Parecer da Comissão de Avaliação

Relatório de Conformidade Ambiental do Projeto de Execução

(RECAPE nº 431 / AIA nº888 / AIA nº 1947)

“IC35-Penafiel (EN15) - Rans (EN106)”

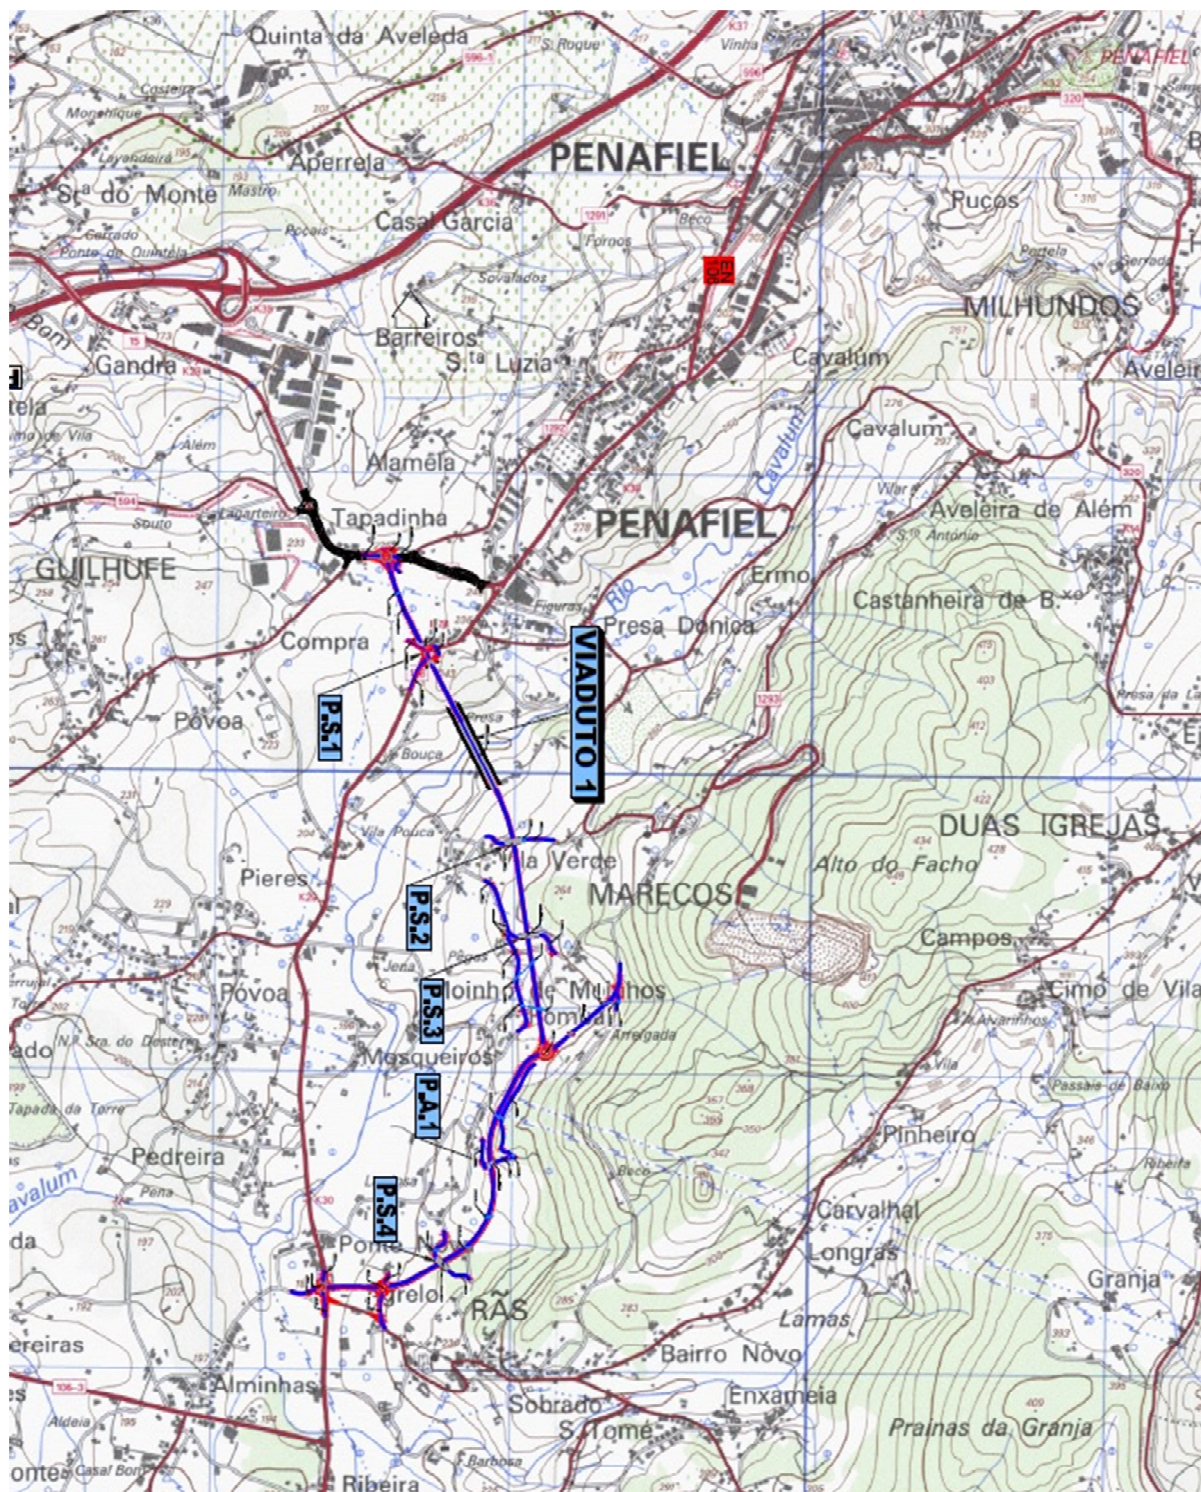
. o Projeto de Execução apresentado para a Ligação à EN106 (Ligação 2.1 e Ligação 3.3) induz impactes negativos significativos que não ocorriam com a solução aprovada em sede de Estudo Prévio (Ligação 1B), pelo que não permite o cumprimento da DIA emitida.

Sobre a Ligação 2.2, não prevista no Estudo Prévio, verifica-se que a mesma não é adequadamente justificada e avaliada, não sendo assim possível fundamentar a sua aprovação.

. o projeto do IC35, condicionado ao desenvolvimento do traçado em viaduto, aproximadamente entre o km 1+200 e o km 1+425, e à integração da ripagem no restabelecimento 1, permite o cumprimento da DIA emitida.

IC35 PENAFIEL (EN15)
NÓ DE RANS (LIGAÇÃO À EN106)

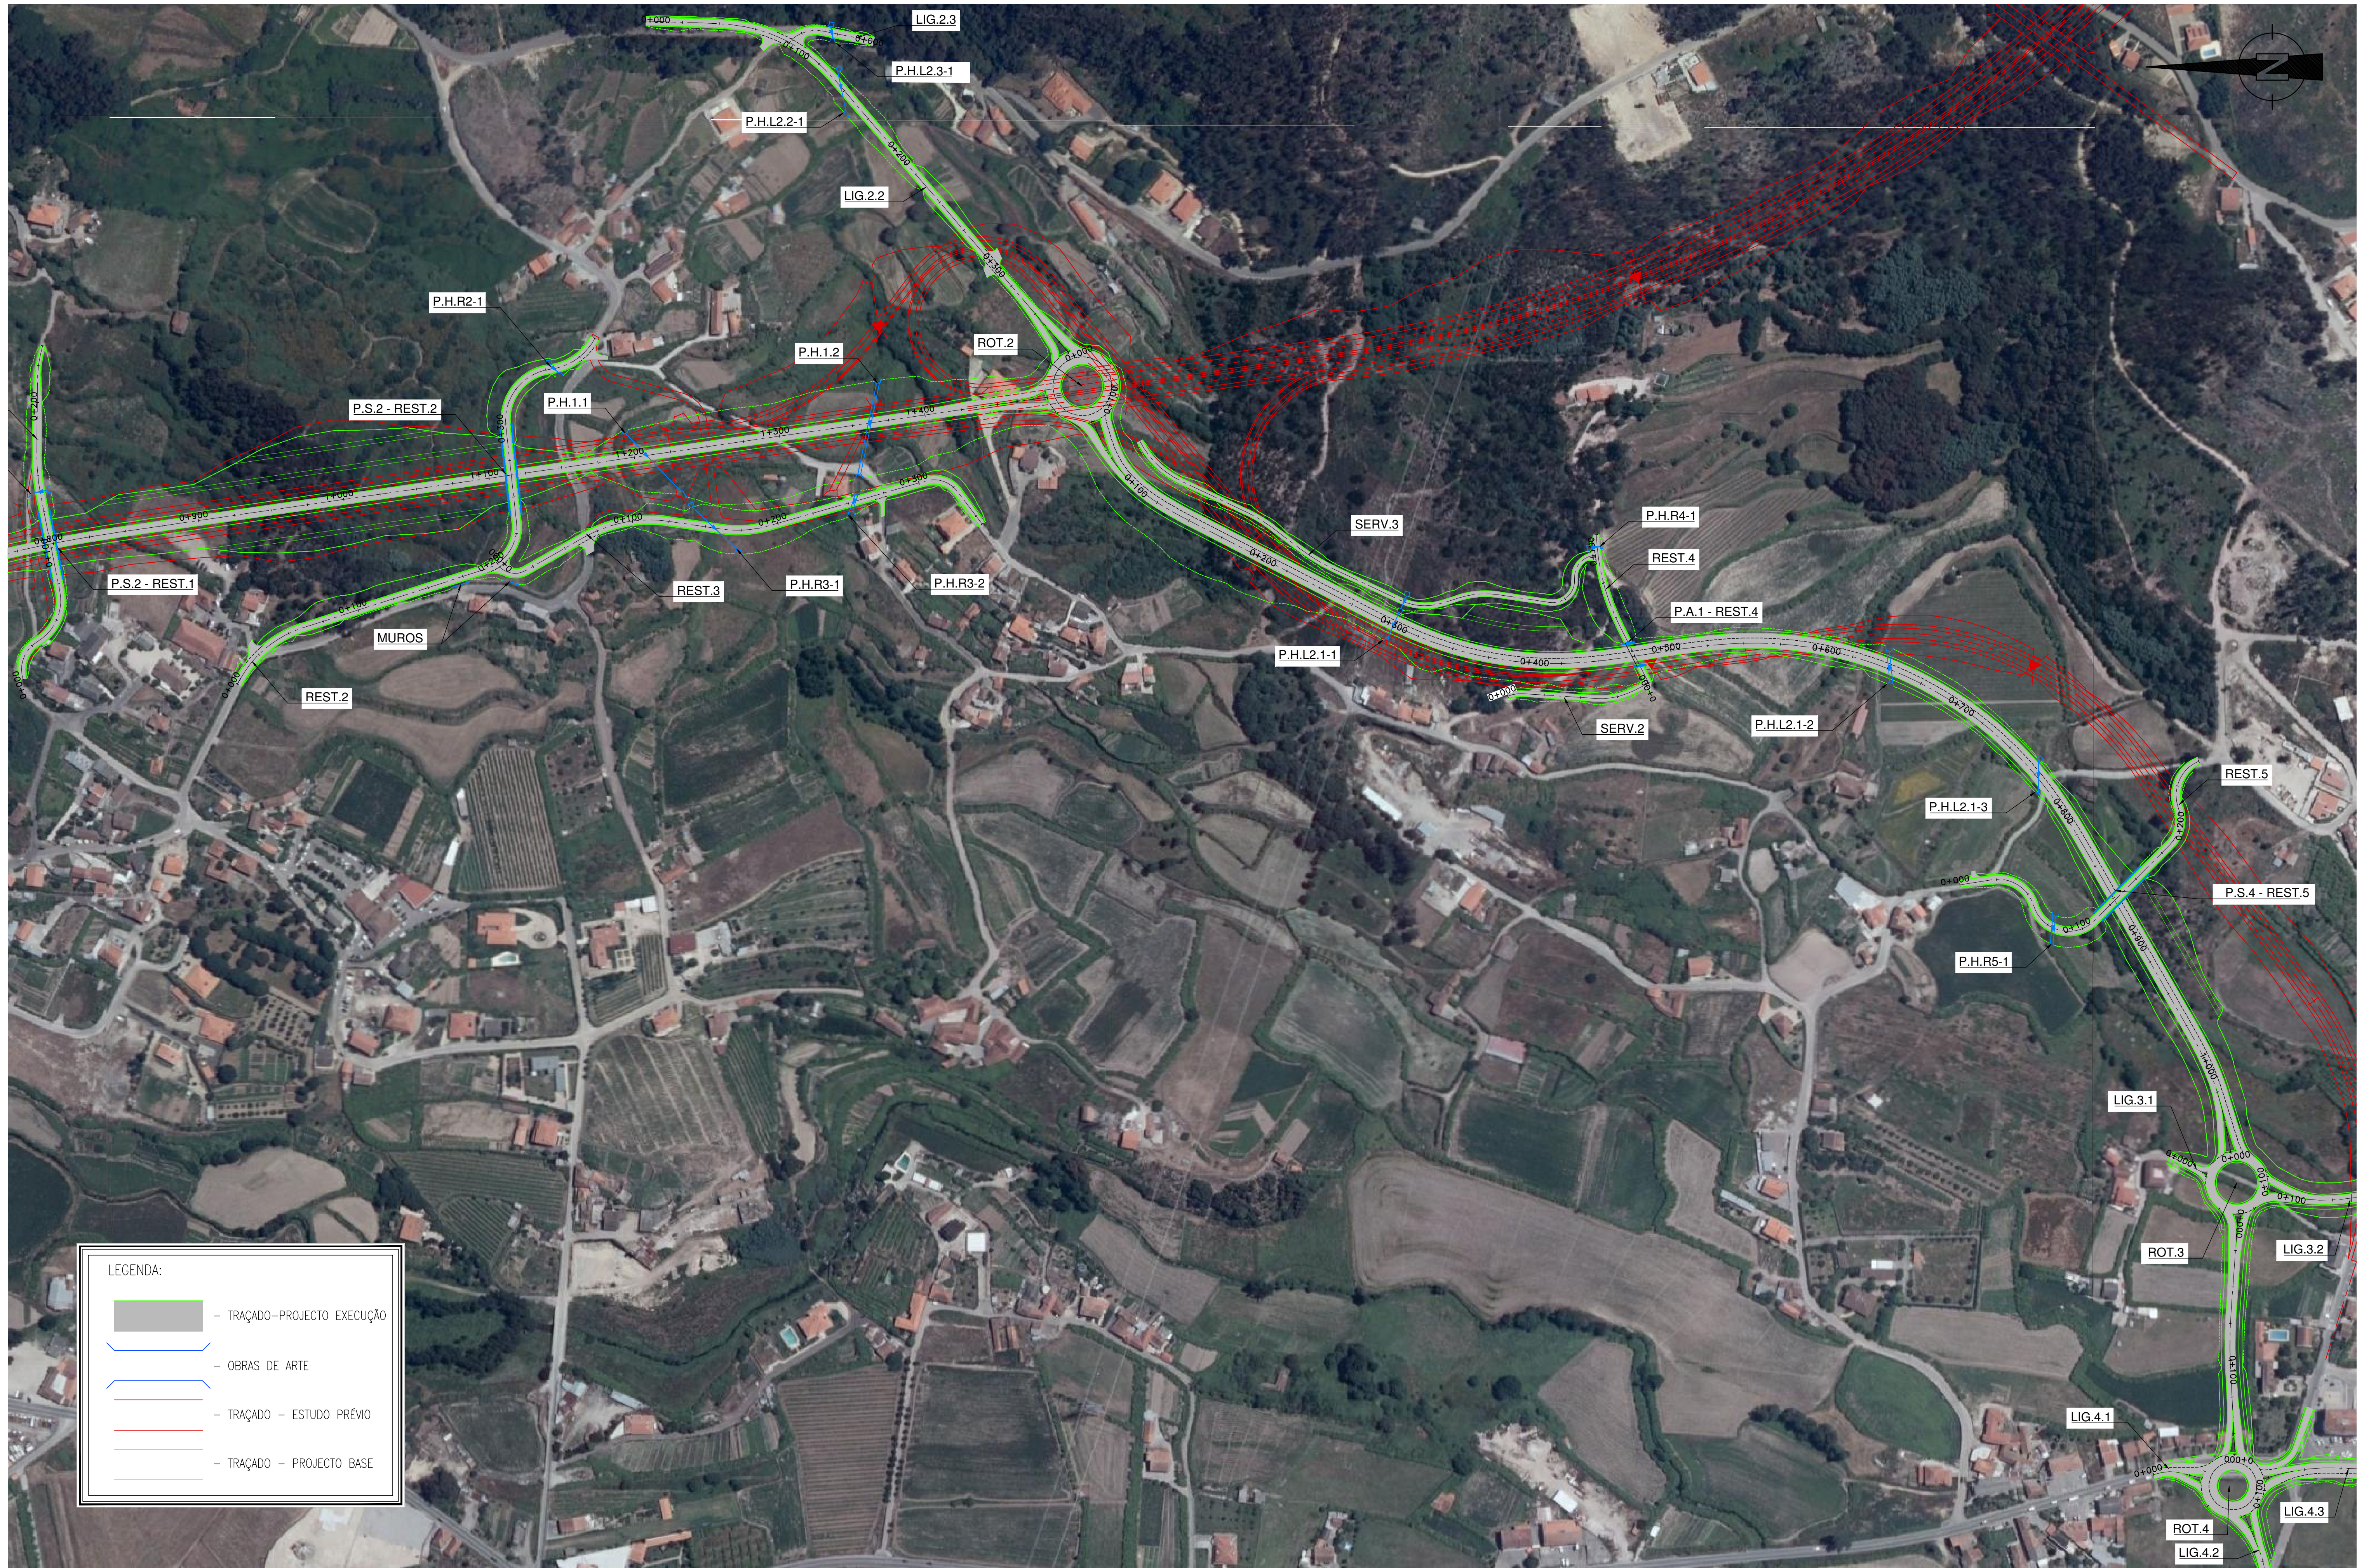
Entre o km 0+600 e o km 1+067 (final da Ligação 2.1) verifica-se uma significativa inflexão (cerca de 80 m) do traçado para poente, até ao local de implantação da nova rotunda (Rotunda 3).

Verifica-se assim que as alterações inerentes à implantação da Rotunda 3 e da Ligação 3.3 implicam impactes negativos significativos, irreversíveis, sobre solos com propriedades flúvicas, isto é, solos de acumulação que ocorrem em aluviões recentes e resultam da adição sucessiva de depósitos estratificados por acção do regime hídrico, de elevada fertilidade e aptidão agrícola, de classe de capacidade de uso A, com grande espessura efectiva, elevada capacidade de água utilizável na terra e baixo risco de erosão, denominados Fluvissois Distritos Órticos (classificação da UTAD/FAO/UNESCO) Aluvissolos modernos não calcários (classificação do ex-CNROA).
